品番	SH565BA	品名	防露式手洗付密結形ロータンク	1 / 3
----	---------	----	----------------	-------

## 衛生陶器補修品互換性情報

No. E0026

### 件名 タンク整流ジャバラについて

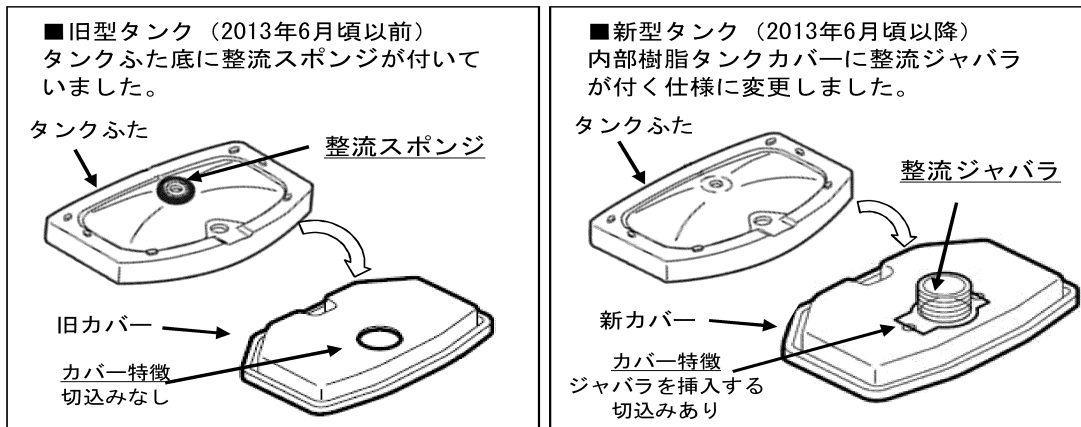
■対象製品のタンクふたには、ふた底に整流スポンジが付いているものと、付いていないものがあります。2013年6月頃から順次整流ジャバラ式に切り替えられています。  
(新旧でカバー形状は異なりますが、整流ジャバラのみの取り替えは可能です)

- 現行製品は整流ジャバラ式に切り替わっていますので、整流スポンジは付いていません。
- 現在のタンクふた、陶器タンク式、内部樹脂タンク式、内部樹脂カバーのみの補修品には、整流ジャバラが付いていますので、補修の際、タンクふた底に整流スポンジが付いている場合は、はがして整流ジャバラ式に切り替えてください。
- 整流スポンジを付けたまま整流ジャバラ仕様のカバーを付けると、ふたが浮いてがたつきや漏水の原因となりますので、必ず整流スポンジは、はがしてください。
- 既に整流ジャバラが付いている製品に対して、補修品を手配すると整流ジャバラがだぶる場合があります。その場合は破棄ください。
